Projet d'exploitation éventuelle d'une
mine et d'une usine de niobium à Oka

PROJET MINIER NIOCAN INC.

ANALYSE DU VOLET HYDROGÉOLOGIE

Février 2000

Figure 31

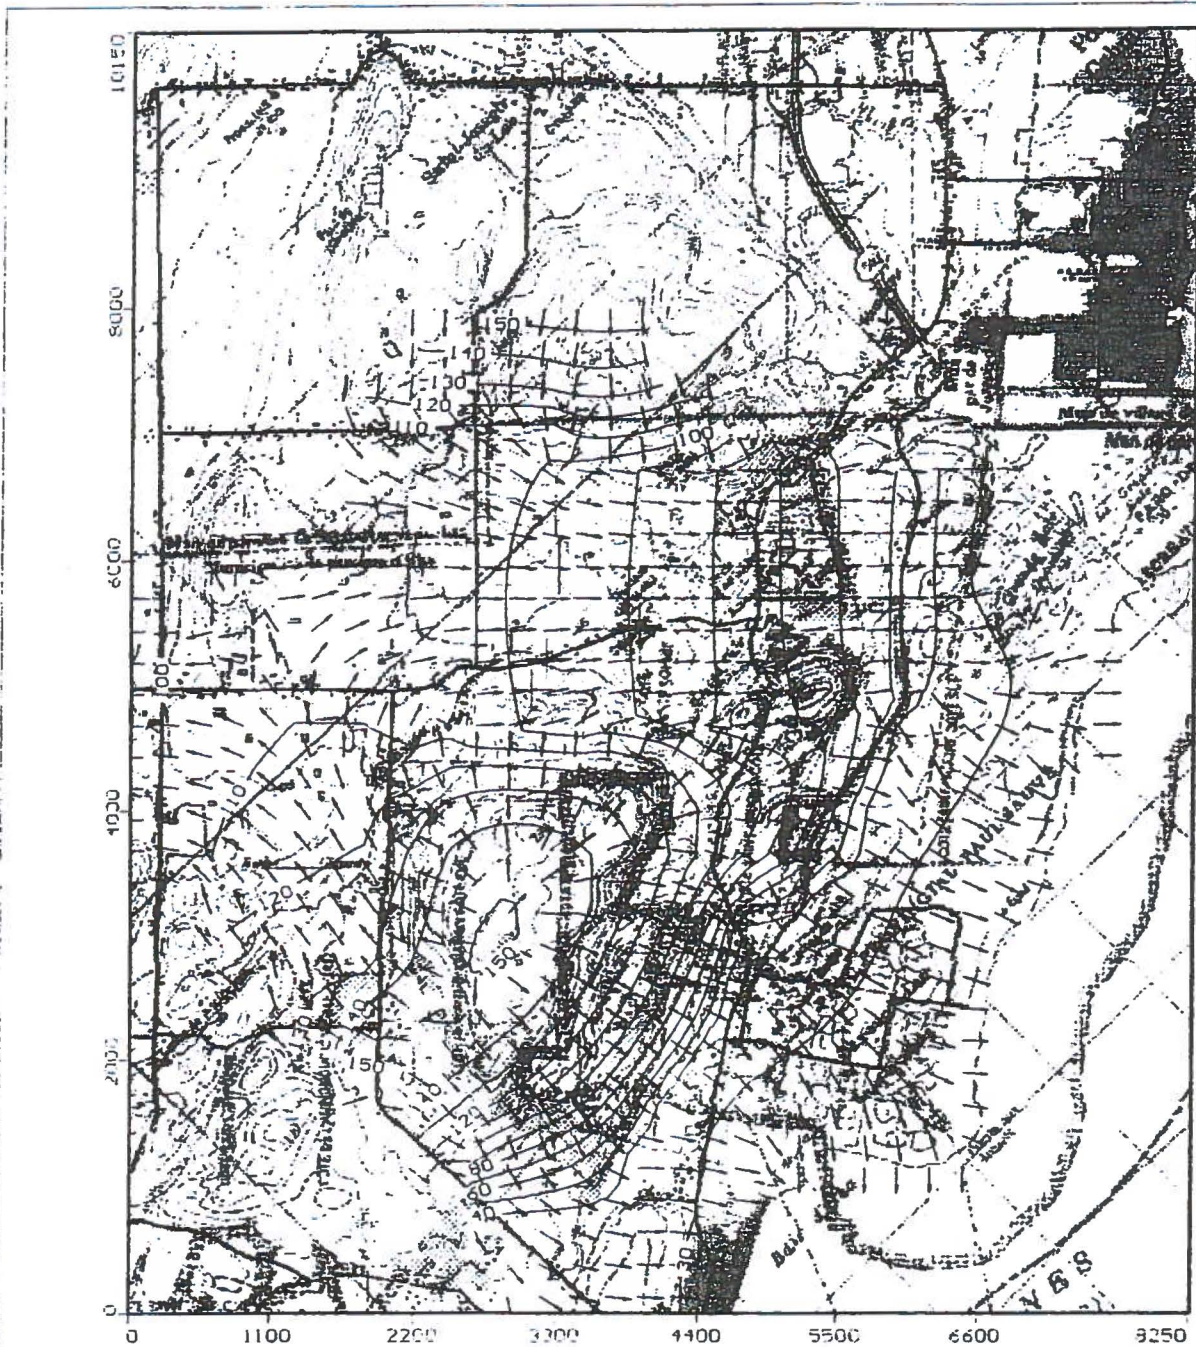
La simulation Oka 8, effectuée en régime permanent vise à reproduire une piézométrie vraisemblable, en utilisant une conductivité hydraulique obtenue par essai de pompage dans la carbonatite, soit, 1×10^{-6} m/s, de la surface à l'élévation – 100 m. Les résultats obtenus montrent une piézométrie plus basse en général que celle présentée dans l'étude *Roche*. Cependant, l'élévation piézométrique Oka 8 au droit de la mine (95 m) est plus près de la valeur estimée dans un rapport cité par l'étude (85 m) que l'élévation obtenue par la simulation effectuée par *Roche* (115 m). La simulation Oka 8.1, effectuée également en régime permanent réajuste à la baisse la conductivité hydraulique du gneiss afin de rehausser la piézométrie régionale. Les résultats montrent une piézométrie semblable à celle présentée dans l'étude *Roche*, bien que plus basse (figure 31).
